DIBATTITO PUBBLICO PER LA CHIUSURA DELL'ANELLO FERROVIARIO DI ROMA.

LOTTO 1B TRATTA VIGNA CLARA-TOR DI QUINTO E LOTTO 2 TRATTA
TOR DI QUINTO-VAL D'ALA E MODIFICHE AL PRG TIBURTINA.

Relazione conclusiva

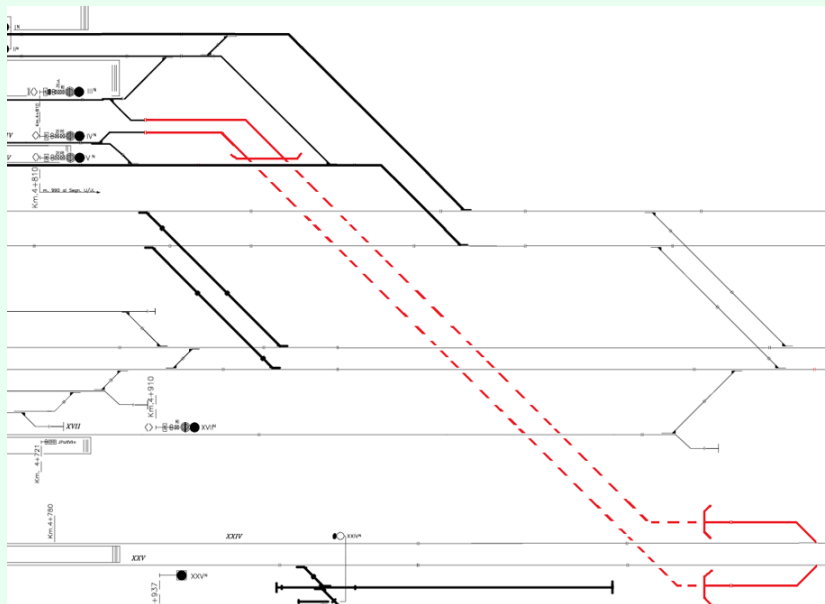
Domanda 4 – È stata esaminata questa possibilità? In caso affermativo, come è stata valutata? Sarebbe possibile inserirla nella progettazione del Lotto 3?

Risposta – La soluzione è stata esaminata e non si ritiene perseguibile. Nello specifico, in corrispondenza di Stazione Tiburtina, sarebbe necessario creare, come osservato un collegamento a livelli sfalsati tra i binari bassi e i binari alti, ovvero un sottoattraversamento o un sovrattraversamento della linea Direttissima. Si riporta di seguito il possibile schematico funzionale che garantirebbe tale chiusura, e si dà evidenza delle motivazioni per le quali non risulta perseguibile.

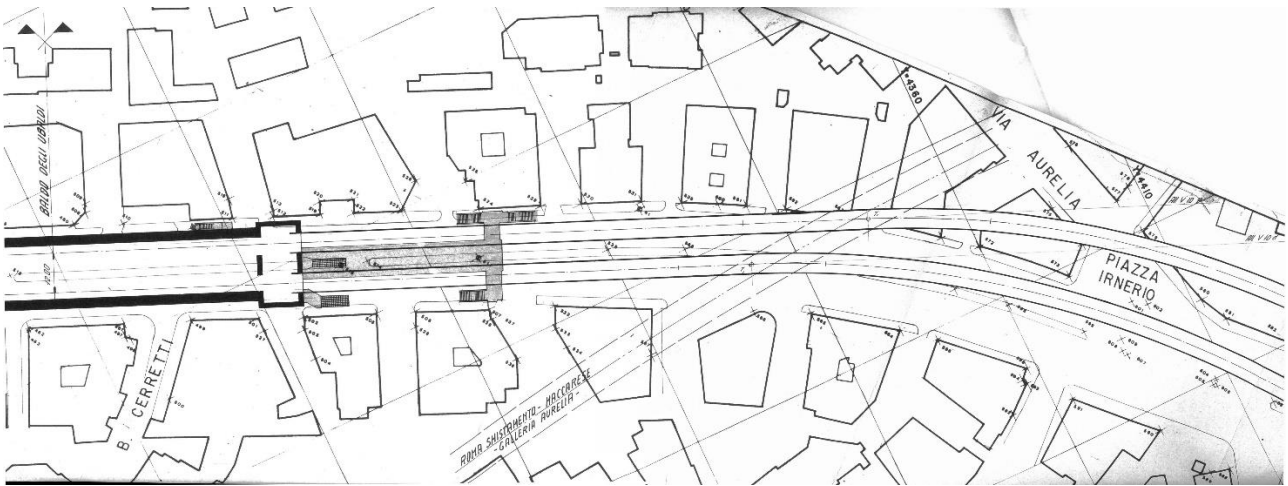
È stato richiesto di prendere in considerazione la fermata "Baldo degli Ubaldi" in corrispondenza dell'omonima fermata della Metro A. La prossimità tra i due impianti, infatti, è tale (meno di 50 metri tra il mezzanino della fermata di ATAC e la galleria ferroviaria esistente) da consentire un agevole collegamento diretto tra le due fermate.

Il contributo di [Enrico Sciarra](#) ne approfondisce motivi e fattibilità: “Al fine di assicurare che la proposta riorganizzazione dei servizi ferroviari assicuri la scelta ottimale tra tutte le alternative possibili, si ritiene opportuno chiedere una revisione e l’aggiornamento del documento “Analisi multicriteria” del Lotto 1B includendo, oltre ai quattro scenari già messi a confronto, anche la realizzazione della fermata “Baldo degli Ubaldi” in corrispondenza dell’omonima fermata della Metropolitana di Roma, Linea A, al fine di consentire le successive superiori valutazioni politiche e programmatiche. La prossimità tra i due impianti, infatti, è tale (meno di 50 metri tra il mezzanino della fermata di ATAC e la galleria ferroviaria esistente) da consentire un agevole collegamento diretto tra le due fermate, come evidente nell’immagine seguente. riportate.”

Risposta – Come esposto dettagliatamente all’inizio del paragrafo, la definizione dei livelli di accessibilità al servizio ferroviario regionale è in capo a Regione Lazio, Ente Programmatore del Servizio TPL. L’opportunità di una nuova fermata deve essere verificata sia tecnicamente sia rispetto al modello dei servizi, tenuto conto che un incremento del numero di fermate per servizio viaggiatori può generare un incremento dei tempi di viaggio.

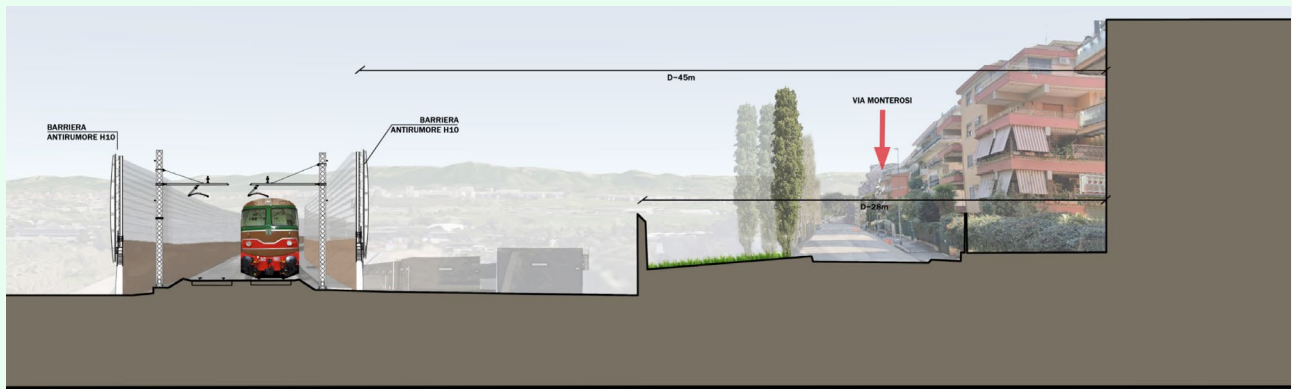
Domanda 42 – Si conferma che l'innalzamento della sede ferroviaria sopra il livello attuale inizia al termine della parte abitata di via Tuscia?

Risposta - Sì, è confermato come rappresentato anche nella presentazione illustrata in fase di Dibattito Pubblico, e come evidenziato dalla seguente immagine che rappresenta l'inserimento della linea in corrispondenza del civico 62 di Via Monterosi, ovvero l'ultimo civico di via Tuscia.

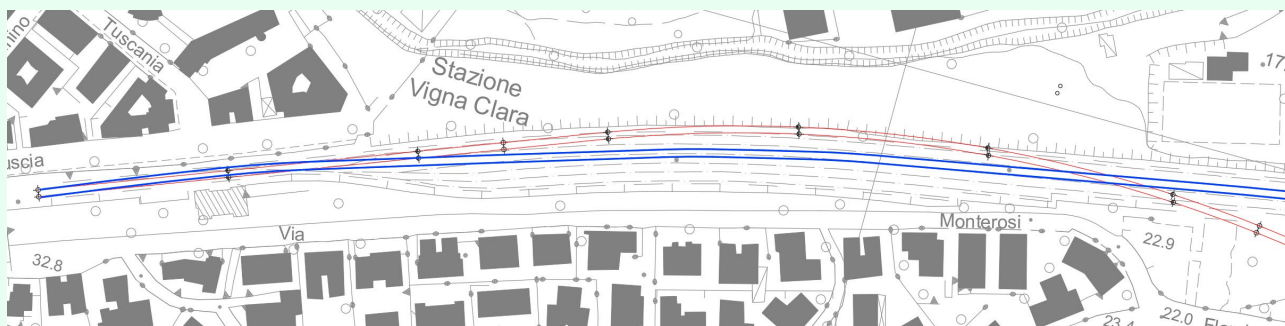
Domanda 44 – Se si fosse deciso di mantenere la ferrovia nella sede prevista anni fa, oggi occupata dagli edifici di Camposampiero, il rilevato a fianco di via Monterosi sarebbe stato evitato o avrebbe avuto una minore altezza?

Risposta - Il rilevato ferroviario ubicato tra via Monterosi e via Tuscia è quello che storicamente è stato previsto per il passaggio della linea ferroviaria di chiusura dell'Anello, tanto che entrambe le vie sono delle strade di risulta tra gli edifici ed il sedime ferroviario. Anche la soluzione presentata in Dibattito Pubblico sfrutta tra via Monterosi e via Tuscia la sede prevista. Pertanto, la soluzione di mantenere il tracciato sulla sede prevista avrebbe avuto impatti analoghi su via Monterosi. Inoltre, come spiegato in fase di Dibattito Pubblico, la soluzione di progetto prevede lungo via Monterosi l'utilizzo di due binari posti all'estremo del sedime ferroviario che è più distante dalla via (tracciato rosso nell'immagine sottostante) al fine di realizzare una curva che consenta di procedere verso To di Quinto. Il tracciato originario (tracciato blu) prevedeva l'ubicazione dei binari più vicini alle abitazioni di via Monterosi, con conseguente peggioramento delle condizioni ad es. nei riguardi del rumore.
